监 理 检 查 记 录 表

工程名称: 荆门万华家居 5.9MW 屋顶分布式光伏发电项目

编号: JMWII-ZHUL-JC-003

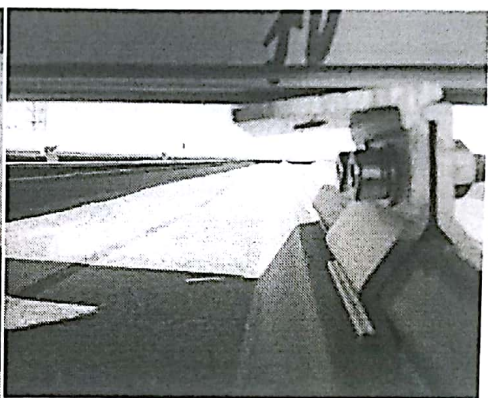
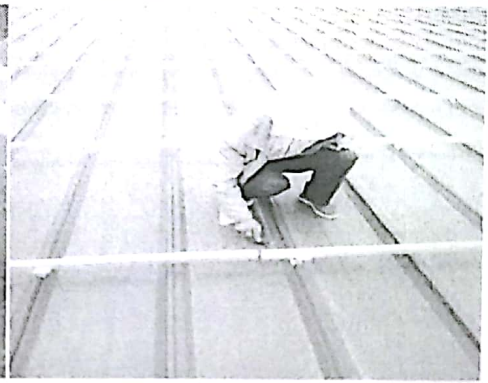
施工单位	湖北万通森建设工程有限公司		监理单位	常州正衡电力工程监理有限公司
检查时间	2018 年 10 月 12 日		检查地点	贴面 2 车间
检查类型	☐ 巡视 ☐ 定期 ☒ 专项			
施工及检查情况简述	检查夹具、导轨安装质量情况			
存在问题	1. 夹具螺栓松动未紧固 2. 缺少平弹垫 3. 导轨悬挑长度过长    			
整改要求	1. 对夹具、导轨螺栓进行重新检查, 对发现的问题及时安排人员进行整改 2. 屋面施工中产生的垃圾进行清理 3. 导轨悬挑长度过长需增加夹具进行固定			
检查人	王道春 王明华		施工项目部 签收人/日期	陈剑波
整改情况	已按要求安排人员进行整改 整改负责人: 陈剑波 日期: 2018.10.13			
复查意见	经查, 已整改 复查人: 王道春 日期: 2018.10.15
